REF.: Aprueba las respuestas a observaciones formuladas al Informe Técnico Preliminar de Calificación de Instalaciones de los Sistemas de Transmisión para el Periodo 2020 - 2023.

RESOLUCION EXENTA N° 121

Respuestas de la Comisión Nacional de Energía a las Observaciones presentadas al Informe Técnico Preliminar de Calificación de Instalaciones de los Sistemas de Transmisión para el Período 2020-2023, de acuerdo a lo señalado en los artículos 101° y siguientes de la Ley.

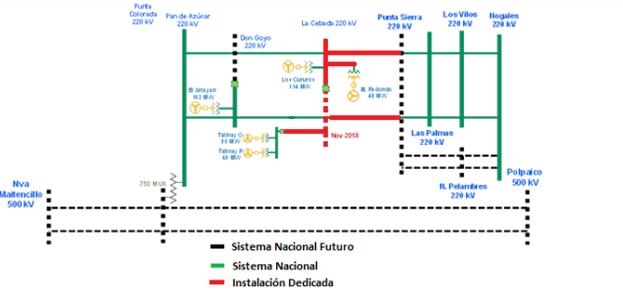
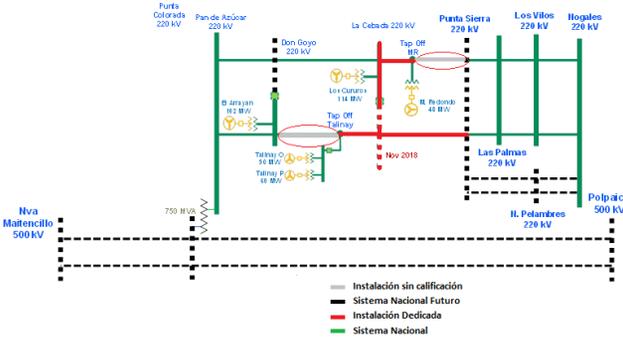
3	3.3. Sistema de Transmisión Dedicado	La subestación Lampa ha sido calificada como transmisión dedicada. Sin embargo, la subestación Lampa no suministra a ningún cliente regulado, por consiguiente, no debe ser incluida en el decreto de calificación de instalaciones.	Se propone eliminar la subestación Lampa de la calificación de instalaciones.	No se acoge la observación. En el artículo 51 de la Res. Ex. N° 743 de 2017, "las líneas y subestaciones eléctricas de cada sistema de transmisión nacional, para polos de desarrollo, de

Nº	Identificación del Título, Subtítulo, Número de página y/o documento anexo observado	Observación	Propuesta	Respuesta
	3.3.1. Tramos de Subestación			transmisión zonal, de sistemas dedicados y de interconexión internacional serán calificadas cuatrienalmente por la Comisión mediante resolución exenta dedicada al efecto, en consistencia con las consideraciones a que hace referencia el artículo 87° de la Ley". Es decir, deben ser calificadas todos los tramos del sistema de transmisión, independiente de su segmento.
4	3.3. Sistema de Transmisión Dedicado 3.3.1. Tramos de Subestación	La subestación Renca es una subestación de enlace, donde confluyen las Línea 2 x 110 kV Cerro Navia - Renca, Línea 110 kV Renca - Brasil y Línea 110 kV Renca - Metro, además de la inyección de la Central Renca y Central Nueva Renca. En este sentido, esta subestación es fundamental para la operación de la transmisión zonal independientemente de la inyección de la central, ya que forma parte de la topología de las líneas y subestaciones que abastecen todo el núcleo de la Región Metropolitana. Por lo tanto, se solicita que la calificación de la subestación Renca se modifique a transmisión zonal del sistema D.	Se solicita calificar la subestación Renca en el sistema zonal D	Se acoge parcialmente la observación en el sentido de que producto de las modificaciones introducidas a la Res. Ex. N° 380 de 2017 en virtud de la Res. Ex. N° 111 de 2018, y de acuerdo a las consideraciones contenidas en el Informe Técnico Final, se realizará una revisión de la calificación de las instalaciones observadas.

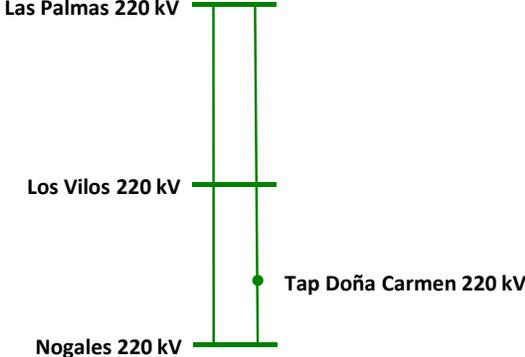
Nº	Identificación del Título, Subtítulo, Número de página y/o documento anexo observado	Observación	Propuesta	Respuesta
			<p>que la potencia de la central sería de 27MW, mientras que los consumos regulados de Panimávida y Chacahuín serían de 17MW y 23.5MW respectivamente.</p>	
2	<p>Sección 3.3.2: Tramos de Transporte Página 63 del informe</p>	<p>El Tramo "D_203 Vallenar 110-> Tap El Edén 110" es calificado como Dedicado</p>	<p>El tramo "D_203 Vallenar 110->Tap El Edén 110" debería ser calificado como Zonal, en concordancia al criterio de Continuidad.</p> <p>Del análisis realizado en la Etapa I para instalaciones radiales y el anexo publicado junto con el informe preliminar, indica que el nodo Alto del Carmen contiene consumos regulados de 4.996MW, mientras que el Nodo Tap El Edén contiene generación de 5.1MW y el nodo Vallenar posee un consumo regulado de 16.7MW. Por tanto, al realizar la aplicación de la metodología descrita en el informe para los tramos radiales.</p> <p>El tramo Tap El Edén - Alto del Carmen transportaría solo Consumos regulados por Tanto califica como Zonal</p> <p>El Tramo Vallenar Tap El Edén transportaría los consumos regulados de Alto del Carmen y la generación de Tap el Edén siendo la Generación mayor a los consumos regulados por tanto califica como Dedicado</p> <p>El Tramo Maitencillo – Vallenar transportaría los consumos regulados de alto del Carmen y Vallenar además de la generación de Tap El Edén, siendo el consumo regulado mayor que la generación por tanto califica como Zonal.</p> <p>Luego al aplicar el criterio de Continuidad se observa el que tramo Vallenar 110 -> Tap El Edén 110 se encuentra conectado a dos tramos zonales. Lo que lleva a que su calificación definitiva sea Zonal.</p>	<p>Se acoge parcialmente la observación en el sentido de que producto de las modificaciones introducidas a la Res. Ex. N° 380 de 2017 en virtud de la Res. Ex. N° 111 de 2018, y de acuerdo a las consideraciones contenidas en el Informe Técnico Final, se realizará una revisión de la calificación de las instalaciones observadas.</p>

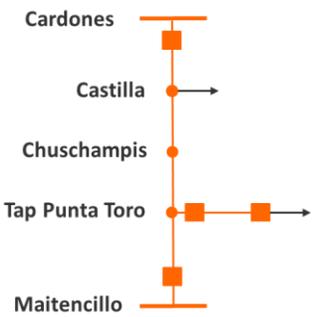
Nº	Identificación del Título, Subtítulo, Número de página y/o documento anexo observado	Observación	Propuesta	Respuesta
		 <p>A pesar que este tipo de parques tiene generación intermitente y de bajos factores de planta, la metodología de calificación considera que toda la línea de transmisión de 110 kV, de 52 kilómetros, sea considerada como dedicada. Se estima que el AVI+COMA de esta línea es del orden de US\$ 580 miles, los que de mantenerse la calificación del informe preliminar, debiera ser pagado por la central solar Los Loros que se ubica en el extremo.</p> <p><u>Línea Tres Pinos-Lebu:</u></p> <p>La línea 66 KV Tres Pinos-Lebu es una línea “esencialmente dispuesta” para dar suministro a la ciudad de Lebu. Aprovechando la instalación existente, se instaló una central eólica en el extremo de la línea, de acuerdo a los beneficios de la regulación existente asociados a acceso abierto.</p>  <p>La ciudad de Lebu tiene un consumo que no supera los 5 MW. Por otro lado, la central eólica tiene una potencia instalada de 10 MVA. De acuerdo a la metodología planteada en el informe de calificación de instalaciones, este activo de transmisión sería calificado como dedicado, y debería comenzar a ser pagado, total o parcialmente (dependiendo del criterio que se use para calificar una línea como dedicada usada por consumos regulados), por la central eólica. Cabe mencionar que el VATT de esta línea es de US\$ 267 miles, y podemos asegurar que dado el régimen de acceso abierto a las instalaciones reguladas que existe, nunca fue considerado por dicha central pagar el peaje completo de la línea.</p>

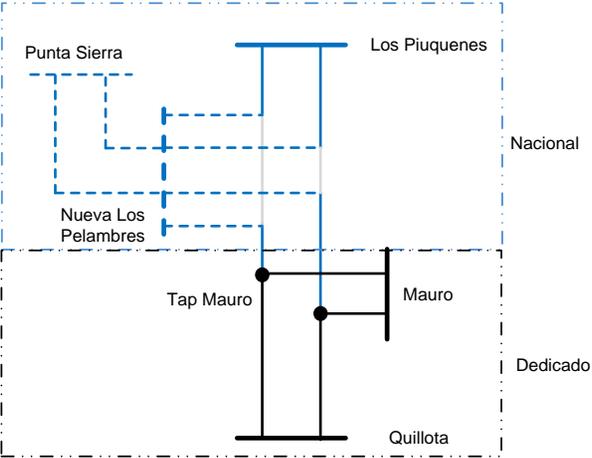
<p>13</p> <p>5. CALIFICACIÓN DE INSTALACIONES DE TRANSMISIÓN</p>	<p>La metodología descrita en el numeral 5 no permite una comprensión clara para su aplicación. En particular no se especifican las consideraciones de cuándo y por qué se pueden considerar redes normalmente abiertas.</p> <p>En el primer párrafo de la sección dice:</p>	<p>Se solicita que en el informe definitivo se expliciten los criterios y otras consideraciones que se tuvieron en cuenta para efectos de considerar la modelación de un tramo</p>	<p>Se acoge la observación. Dicha información será incluida en el Informe Técnico Final.</p>

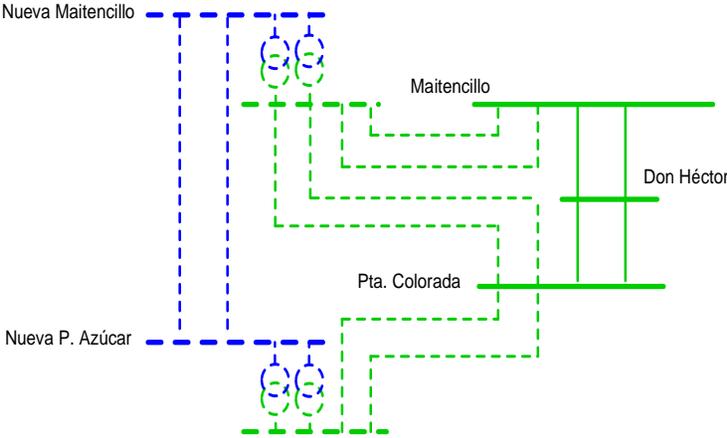
15	<p>5. CALIFICACIÓN DE INSTALACIONES DE TRANSMISIÓN</p> <p>5.2. ANÁLISIS DE INSTALACIONES ENMALLADAS</p> <p>5.2.4. CALIFICACIÓN DE TRAMOS DE TRANSPORTE EN NIVEL DE TENSIÓN</p>	<p>La metodología aplicada en el numeral 5 no es clara y deja en indefiniciones muchos conceptos. Es el caso del concepto "malla de análisis" que se indica en el primer párrafo de la pagina 87:</p> <p><i>"...se procedió a efectuar simulaciones en las cuales se prescinde de los elementos bajo análisis, para diferentes "mallas de análisis"."</i></p> <p>El Informe no se encarga de precisar el concepto de "malla de análisis" lo que repercute en poca claridad al momento de definir cuáles son dichas mallas para el análisis de prescindencia.</p> <p>Al respecto surgen preguntas como, ¿es una sola malla de análisis o son varias? Si es esto último, ¿con qué criterio se definen las fronteras entre distintas mallas de análisis?</p> <p>También surge la duda respecto si los efectos de prescindir de un tramo, se verifica para todas las barras del sistema eléctrico, o sólo para aquellas que conforman la malla de análisis en cuestión (en el caso que se definiera más de una).</p> <p>A nuestro juicio, dicha verificación de impactos debiera hacerse en todo el sistema de transmisión.</p>	<p>Se solicita precisar en el informe definitivo, los criterios para definir la o las mallas de análisis que se definen. Si son varias mallas de análisis indicar los criterios para separar las fronteras entre ellas. Por último, aclarar si los efectos de prescindir de tramos se verifican en todo el sistema eléctrico o sólo en la malla de análisis en cuestión.</p>	<p>Se acoge la observación. El concepto de malla de análisis será desarrollado en mayor medida en el Informe Técnico Final</p>

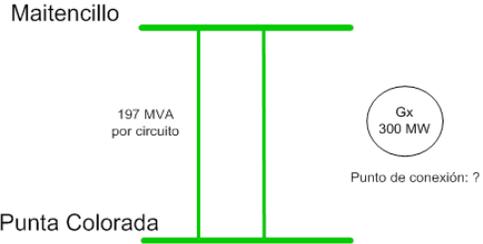
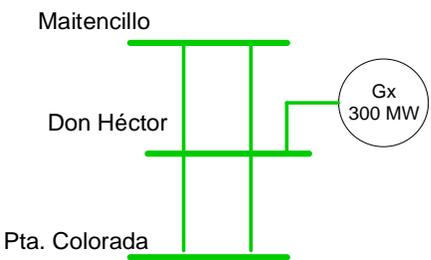
Nº	Identificación del Título, Subtítulo, Número de página y/o documento anexo observado	Observación	Propuesta	Respuesta
	INFERIOR A 220 KV Mallas de Análisis Pág. 87-88			
16	<p>5. CALIFICACIÓN DE INSTALACIONES DE TRANSMISIÓN</p> <p>5.2. ANÁLISIS DE INSTALACIONES ENMALLADAS</p> <p>5.2.4. CALIFICACIÓN DE TRAMOS DE TRANSPORTE EN NIVEL DE TENSIÓN INFERIOR A 220 KV</p> <p>Análisis de prescindencia debe realizarse entre subestaciones contiguas</p> <p>Pág. 87</p>	<p>En el tercer párrafo se indica lo siguiente: <i>"(...) se procedió a prescindir de las instalaciones de modo tal de, a través de un ejercicio teórico, identificar cómo afecta en la operación del sistema dicha instalación." "(...) se determinó la esencialidad de las instalaciones zonales si es que al no contar con el tramo de transporte se obtuvo como consecuencia la pérdida de suministro de clientes regulados. Para efectos de lo anterior, se revisaron los bloques de máximas exigencia del tramo bajo estudio, de acuerdo a lo determinado en el caso base."</i></p> <p>Para la aplicación de lo anterior, la metodología considera que en una línea de transmisión que tiene conexiones en derivación o tap-off en puntos intermedios se generan distintos tramos de transporte a ser analizados. Como ejemplo, la figura siguiente ilustra una línea de transmisión con dos conexiones tap-off intermedias, con lo que se generan tres tramos de transportes a evaluar.</p> 	<p>Se solicita que, para efectos del análisis de prescindencia, se replantee el concepto de tramo de transporte respecto del cual se prescinde, considerando que éste sólo puede contemplar un tramo que une pares de subestaciones contiguas (como lo establece el primer párrafo del punto 5.2.4 del informe preliminar) o dos paños contiguos.</p> <p>Por consistencia con lo anterior, lo mismo se solicita, cuando se realiza el análisis de continuidad en la última etapa del proceso</p>	<p>No se acoge la observación. El ejercicio que se realiza para la calificación de instalaciones de transmisión no corresponde a un análisis de falla del sistema eléctrico, por lo tanto las conexiones en derivación son válidas para diferenciar tramos de transporte. Adicionalmente este tipo de solución de transmisión que tuvo cabida en la regulación anterior se encuentra en un proceso continuo de normalización, siendo a esta altura una anomalía en vías de solución.</p>

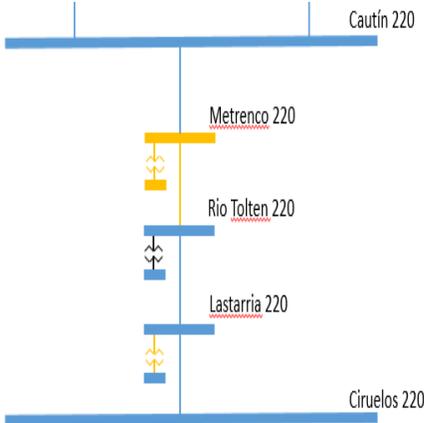
Nº	Identificación del Título, Subtítulo, Número de página y/o documento anexo observado	Observación	Propuesta	Respuesta
	<p>5.2.5. CALIFICACIÓN DE TRAMOS DE TRANSPORTE EN NIVEL DE TENSIÓN IGUAL A 220 KV</p> <p>Modelación equipos CER y STATCOM</p> <p>Pág. 89</p>		<p>realización de las diferentes simulaciones en el estudio de prescindencia.</p>	
21	<p>5. CALIFICACIÓN DE INSTALACIONES DE TRANSMISIÓN</p> <p>5.1 ANÁLISIS DE INSTALACIONES RADIALES</p> <p>Calificación S/E Castilla</p>	<p>El año 2016 se inició un proyecto de electrificación cuyo objetivo es entregar energía a 300 familias de las localidades de Canto del Agua, Carrizal Bajo y Totoral, en la Región de Atacama. Las obras contemplan principalmente la energización de la subestación Castilla y la instalación de un nuevo transformador 110/23 kV para abastecer dichos consumos regulados. En ese contexto, esta obra fue considerada dentro del plan de expansión ad-hoc zonal, como obra en construcción, que estableció el artículo 13 transitorio de la Ley.</p> <p>Dicho lo anterior, existe un error en la modelación de la subestación Castilla en la etapa de calificación de instalaciones radiales (software Matlab), puesto que se consideró que la subestación alimenta solamente un consumo libre de 57 Watts. Al respecto, al parecer los 57 Watts corresponderían a los servicios auxiliares de la subestación, que por su volumen constituye un consumo regulado y no debiera considerarse como consumo no regulado. Además, a diciembre de 2021, fecha para la cual la CNE realiza el análisis de calificación de instalaciones, ya existirá el consumo regulado para lo cual fue construida la subestación, que no fue tomado en cuenta para el análisis y que será mucho mayor que el consumo de 57 Watts mencionado. Bajo este supuesto erróneo, la metodología utilizada califica a la subestación Castilla como instalación dedicada, en lugar de zonal como debiera ser.</p> <p>Por otro lado, para efectos de calificación de instalaciones enmalladas, se observa que la modelación utilizada en el software Ose2000 no considera ningún consumo asociado a la subestación Castilla, lo que también es erróneo por lo señalado precedentemente.</p> <p>Creemos que es primordial considerar un adecuado escenario de demanda para realizar el análisis de instalaciones radiales (Matlab), y que ésta sea consistente con la proyección de demanda utilizada para el análisis de instalaciones enmalladas (Ose2000). Sobre este último</p>	<p>Se solicita corregir los escenarios de demanda utilizados tanto en Matlab como en Ose2000, considerando el abastecimiento de clientes regulados que se realizará desde la subestación Castilla.</p> <p>Además, independiente de lo anterior, dado el proyecto de electrificación rural señalado, se solicita calificar a la subestación Castilla como instalación zonal, en consistencia con lo definido en el plan de expansión zonal ad-hoc que estableció el artículo 13 transitorio de la ley.</p>	<p>Se acoge parcialmente la observación en el sentido de que producto de las modificaciones introducidas a la Res. Ex. N° 380 de 2017 en virtud de la Res. Ex. N° 111 de 2018, y de acuerdo a las consideraciones contenidas en el Informe Técnico Final, se realizará una revisión de la calificación de las instalaciones observadas.</p>

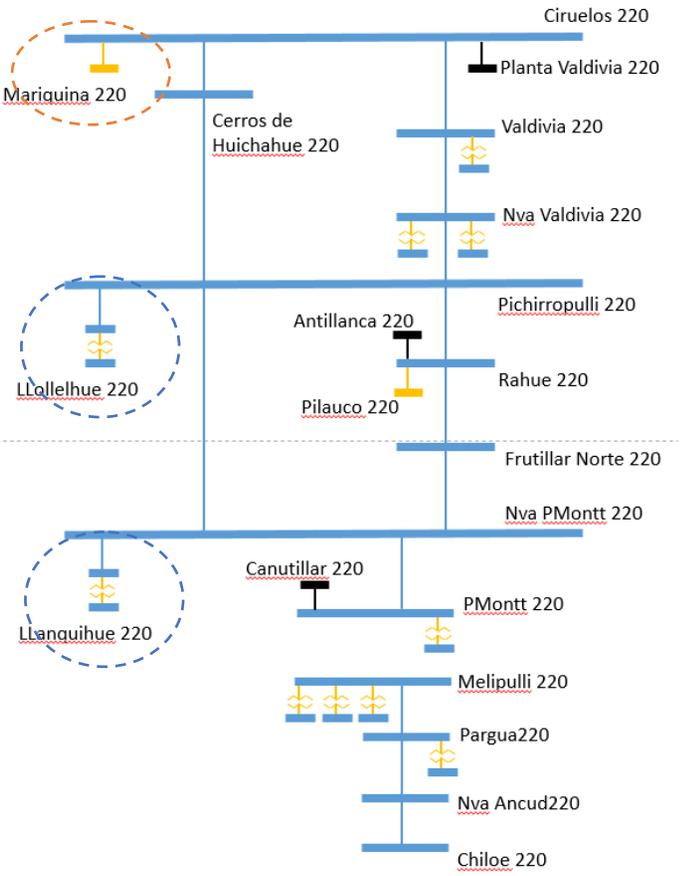
23	<p>3. CALIFICACIÓN DE INSTALACIONES DE TRANSMISIÓN PARA EL CUADRIENIO 2020-2023</p> <p>3.1 SISTEMA DE TRANSMISIÓN NACIONAL</p> <p>3.1.2. TRAMOS DE TRANSPORTE</p>	<p>La figura siguiente ilustra la topología que se desprende de lo señalado en el informe preliminar para el sistema de transmisión de 220 kV entre las subestaciones Don Goyo y Punta Sierra para el año 2021.</p> 	<p>Se solicita incorporar los tramos de 220 kV Talinay – Don Goyo y Monte Redondo – Punta Sierra dentro del listado de instalaciones de transporte del informe, e indicar su calificación.</p>	<p>Se acoge parcialmente la observación. En el análisis realizado se considera la conexión de los parques eólicos Talinay y Monte Redondo, a través de sus respectivas líneas de transmisión, a la S/E La Cebada. Sin perjuicio de lo anterior, producto de las modificaciones introducidas en la Res. Ex. N° 111 de 2018 y de acuerdo a las consideraciones contenidas en el Informe Técnico Final, se realizará una revisión de la calificación de las instalaciones observadas.</p>
